「配管部品-ホース-手締めタイプ用」仕様変更のご案内

配管部品-ホース- 手締めタイプ用

LSHS5.1-SS-□ 、 LSHS5.1-SL-□ 、 LSHS5.1-LL-□

【変更前】

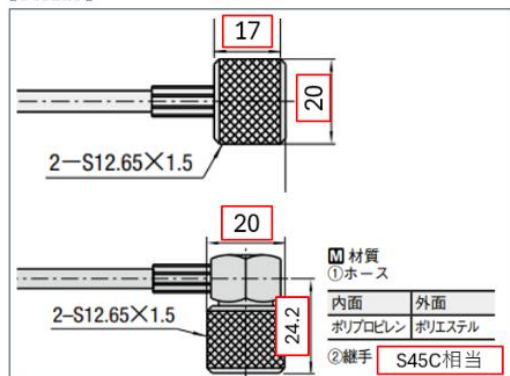
協力工場からの品質改良提案に基づき、ホース継手の材質を S45C 相当から SUS303 相当へ変更いたしました。製品要求性能を満足することを確認しており、耐食性の向上と RoHS10 にも対応しております。
